Dichiarazione protocollo n. del	
Comune di Roma	
Via Trionfale	
civ. 8891	
Identificativi Catastali:	Compilata da:
Sezione:	Casagrande Laura
Foglio: 194	Iscritto all'albo:
Particella: 161	Ingegneri
Subalterno: 512	Prov. Roma
	N. 26033

Planimetria
Scheda n. 1 Scala 1:100

ABITAZIONE int 5
Piano Secondo - Scala 10 - Edificio E
h = 3,20 m

DIFFORMITA' RILEVATE

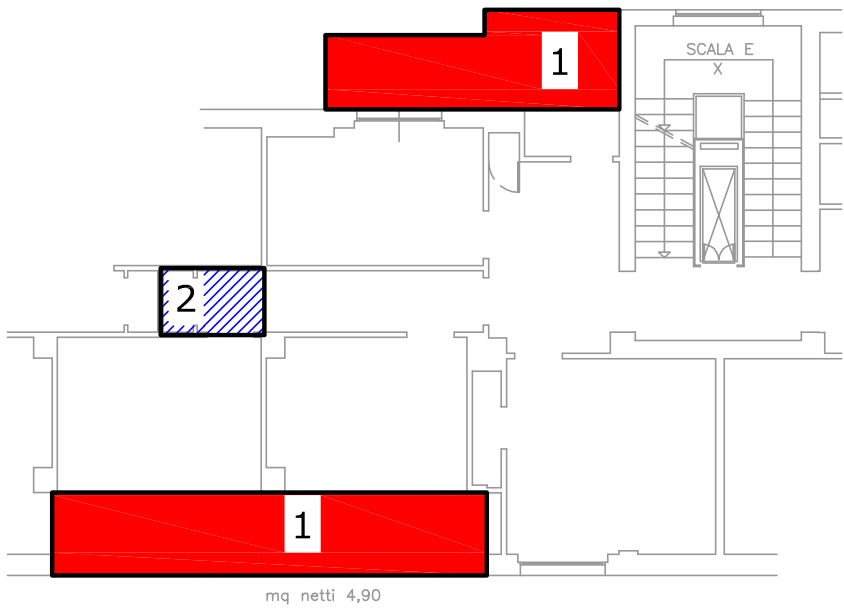
1 - L'Ampliamento presente nell'unità, in difformità al progetto originario, non risulta sanabile in quanto eccedente anche il 2% della tolleranza costruttiva ammessa (DPR 380/01 art 34). L'unità, e l'intera palazzina E, non risultano oggetto di alcuna Domanda di Condonò. Le opere segnalate, dunque, vengono ritenute non legittime da rimuovere. Qualora il ripristino non possa avvenire senza pregiudizio della parte legittima, si può ricorrere all'art 33-34 DPR 380/01 e s.m.i. per la "richiesta di fiscalizzazione" dell'abuso.

- 2 - (opere di manutenzione straordinaria MS) accorpamento di parte di vano
- 3 - (opere di manutenzione straordinaria MS) diversa distribuzione interna

* Presso il Catasto:
VISURA Modifica/inserimento "scala e palazzina"
PLANIMETRIA Inserimento "scala-interno-palazzina"

(eventuali) PRATICHE da PRESENTARE:
-- Docfa con planimetria e inserimento dati
-- SCIA da valutare nel dettaglio
